Lisa 1. Ristumiskoha ehitamise nõuded

Võttes aluseks ehitusseadustiku (edaspidi *EhS*) § 99 lg 3 määrab Transpordiamet nõuded:

Joonis 1. Ristumiskohtade võimalikud asukohad km 0,903 punasega ja km 1,24 oranžiga.

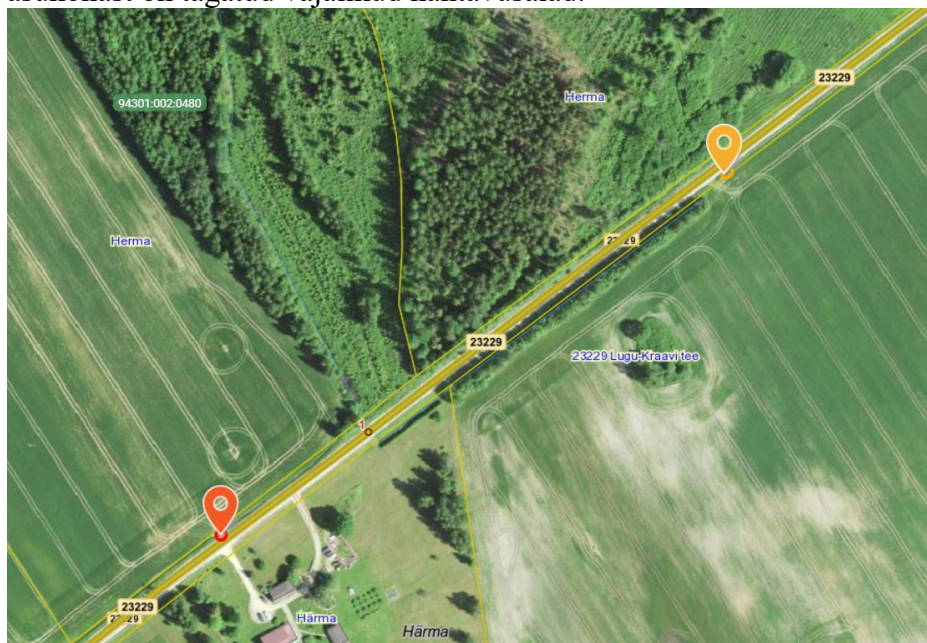
1. Nõustume Herma ja Härmatise kinnistutele juurdepääsu kavandamiseks ristumiskohtade rajamisega riigiteele nr 23229 Lugu-Kraavi ligikaudu km 0,903 (vt joonis nr 1 punase tingmärgiga, X: 6426928.62, Y: 629588.11) ja ligikaudu km 1,24 (vt joonis nr 1 oranži tingmärgiga, X: 6427124.59, Y: 629860.61). Eelnõu juurde lisatud asendiskeemil kajastatud asukohast on tagatud vajalikud nähtavusalad.

Joonis 2. Ristumiskoha pikikallete kujundamine

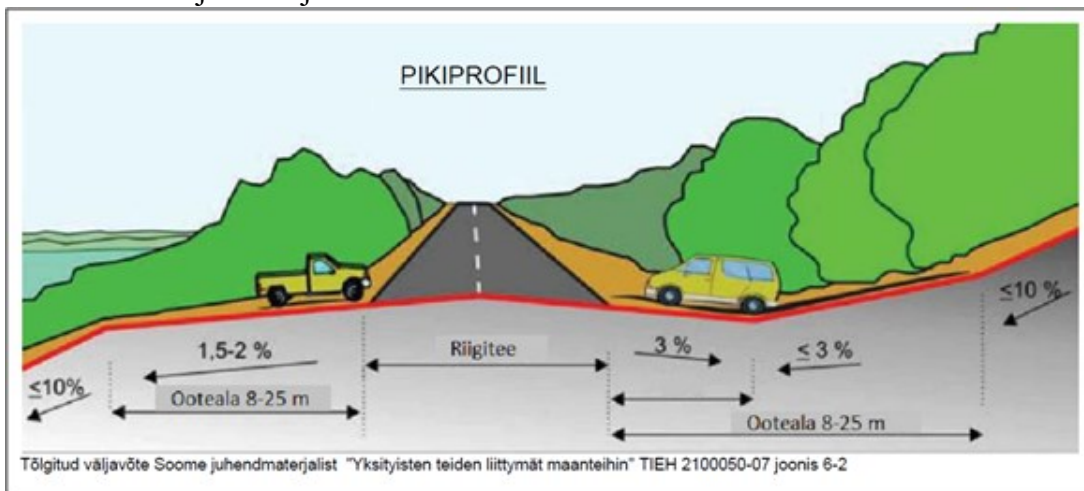
11. Ristumiskoht projekteerida riigiteega võimalikult täisnurga all. Ristumiskoha pikikalped määrata vastavalt alltoodud joonise põhimõtetele arvestusega, et riigitee alusele maale sademeveett üldjuhul ei juhita.
